ADVIES OMGEVINGSVERGUNNINGAANVRAAG OUDE KERKSTRAAT 6 IN DUSSEN

Zaaknummer: Z2024-00011866
Documentnummer: D2024-00089754

Collegiale toets: 
Datum advies: 22 mei 2024
Bijlage(n): 1

Bijlage 1: afbeelding geluidszone Industrierterrein "Loswal te Dussen"

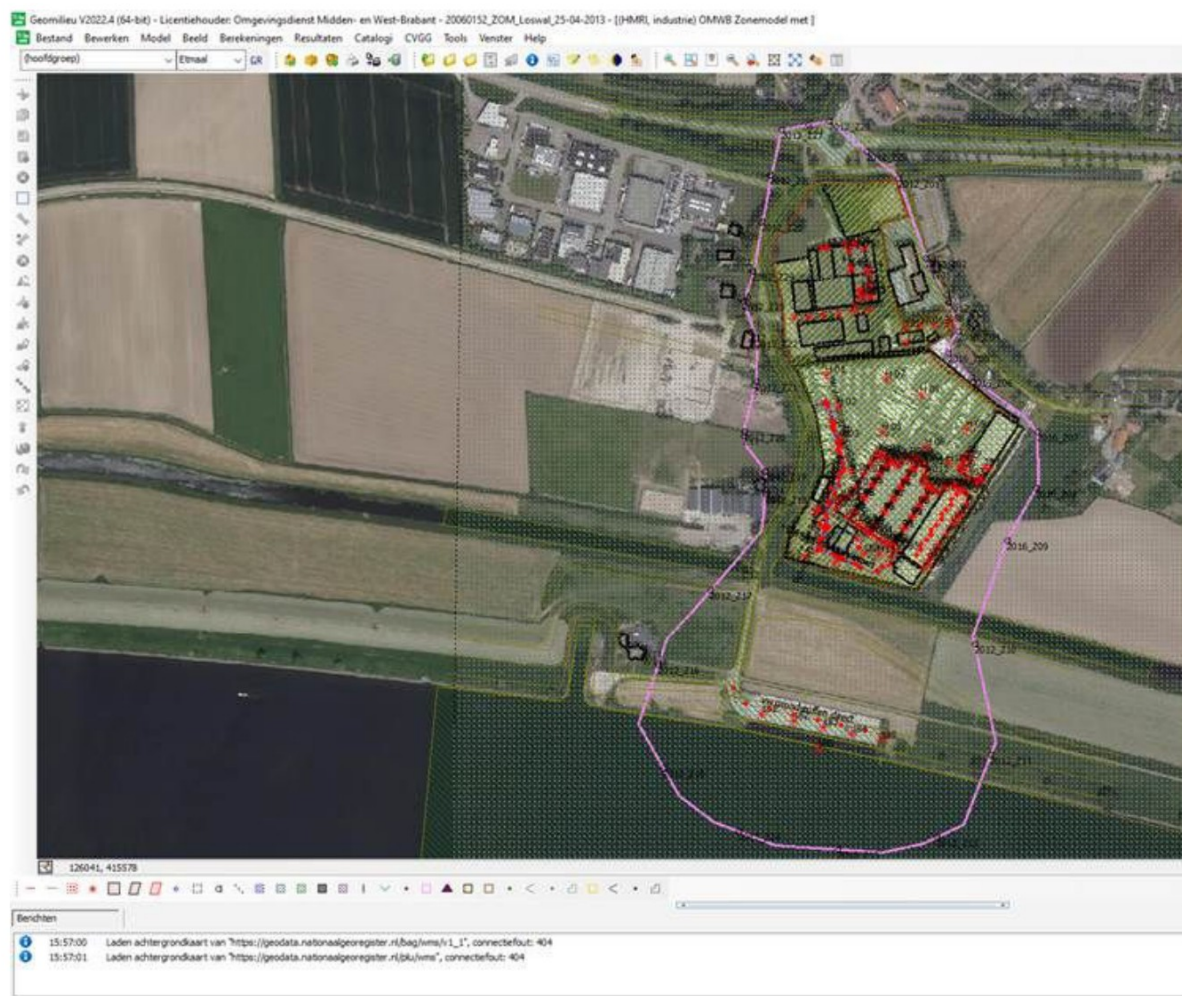
- Het nieuwe gebouw ligt gedeeltelijk binnen de zone (de 55 dB(A) contour van het industrieterrein "Loswal-Dussen"). We hebben de afbeelding van deze zone opgenomen in de bijlage 1 van dit advies. In het gebouwdeel dat binnen de zone ligt, worden potentieel geluidsgevoelige ruimtes zoals leslokalen ingericht. Vanwege de ligging in de zone, adviseren we de paragraaf en het akoestische onderzoek met een motivering hiervoor aan te vullen.

- Vanwege bovenstaande gemaakte opmerkingen adviseren we het akoestische onderzoek en de ruimtelijke onderbouwing te laten aanpassen en aanvullen.
- In de paragraaf ontbreekt een toets aan de inpasbaarheid van het initiatief ten opzichte van omliggende bedrijvigheid.
